株式会社ピスコ販売

ストレートタイプドライヤ(DMB100) 外観寸法変更のご案内

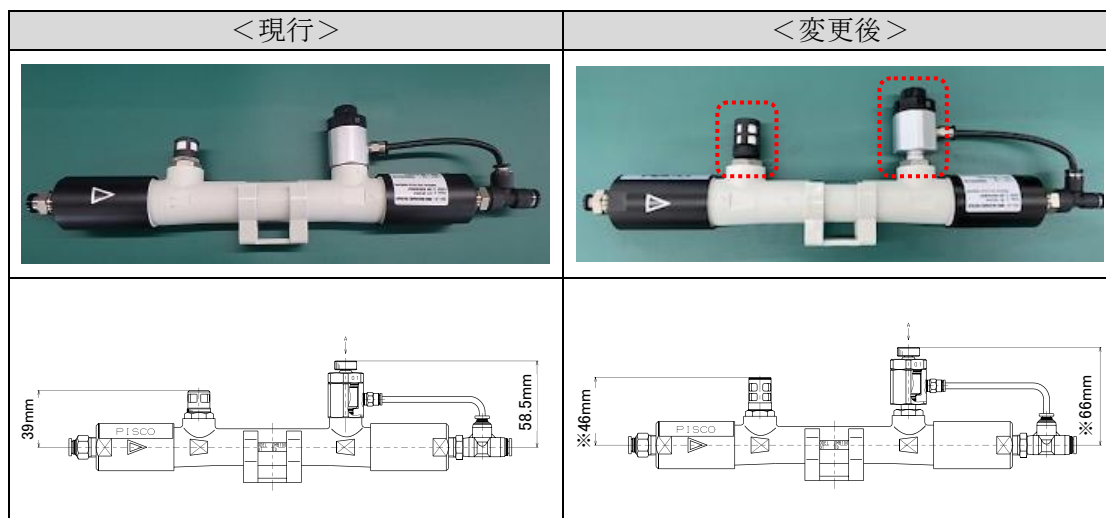
1. 対象商品 ファイバードライ ストレートタイプドライヤ 形式:DMB100-4、DMB100-6
DMB100-8、DMB100-10
2. 変更内容 外観変更(パージダイヤル金属本体、サイレンサ)
外観寸法変更 パージダイヤル高さ [現行] 58.5mm → [変更後] 66mm
サイレンサ高さ [現行] 39mm → [変更後] 46mm

※ねじ締付け後の参考寸法です。
